Stromlauf für Telefunken 637U (Kraftempfänger)

Ela. verst. 034

Ruf. Bv. 0183 Blatt 30

SIEMENS & HALSKE A. G.
WIENER WERK

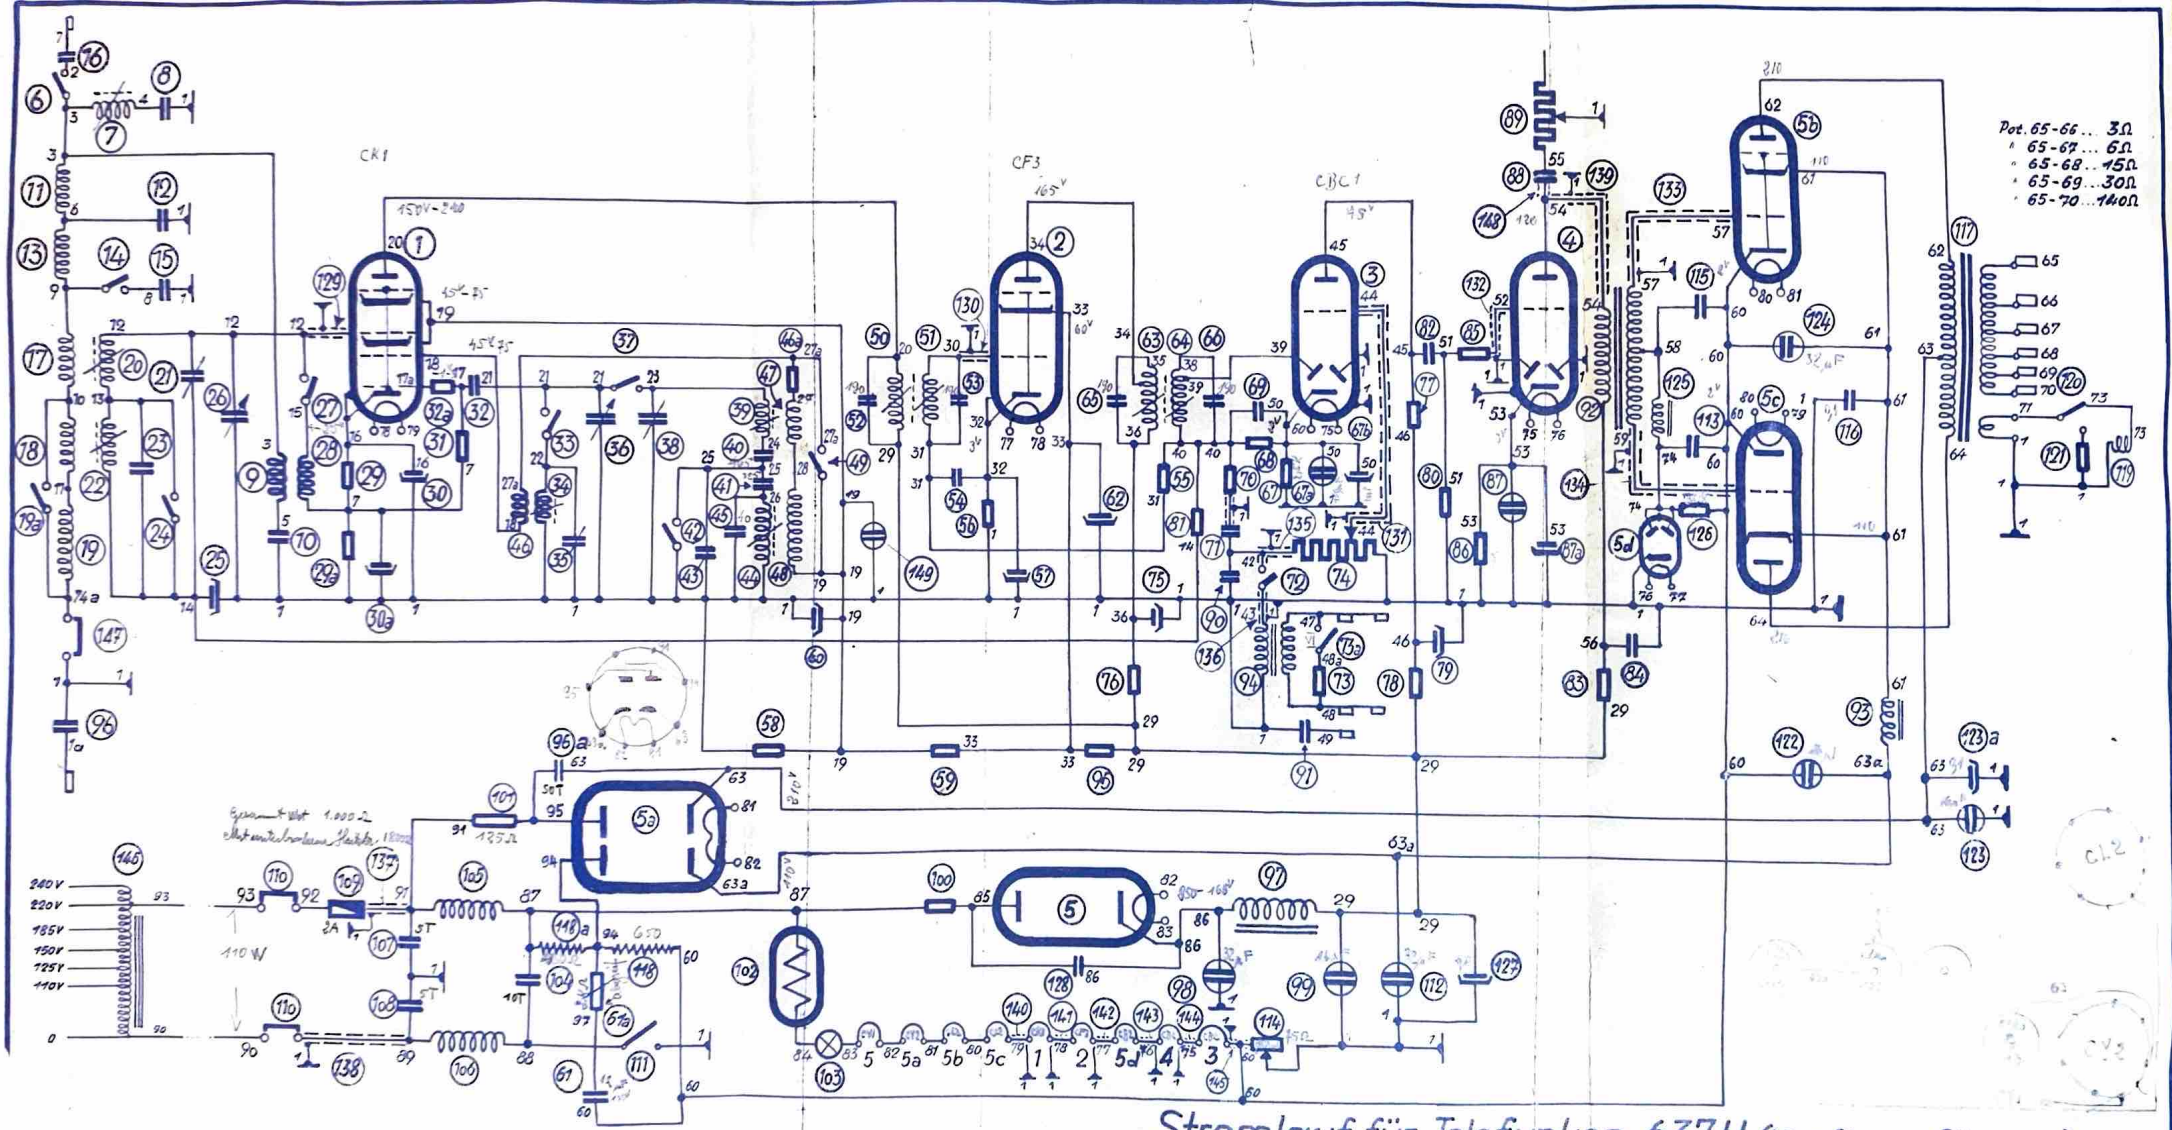
Umbau auf CL4:
Zwischen 94 und 87 einen Widerstand 125 Ω schalten.
Kathodenleitung mit je 350 Ω Widerstand 50 µF Elko g. Masse abkoppeln.
Somit 60 gegen Masse anschließen. Widerstände 118, 61a, 114 und 61 herausnehmen.

K2/Ela 08.V.45.12.36. Pos. 148, 149 neu, Pos. 61a, 61b vertauscht. Pos. 3, 4 vertauscht. K3 Ela. 010 v. 21.XII.36. 96 auf Pos. 36a. / K4 KE 011 v. 8.1.37 Pos. 98 neu, Pos. 61 [illegible]
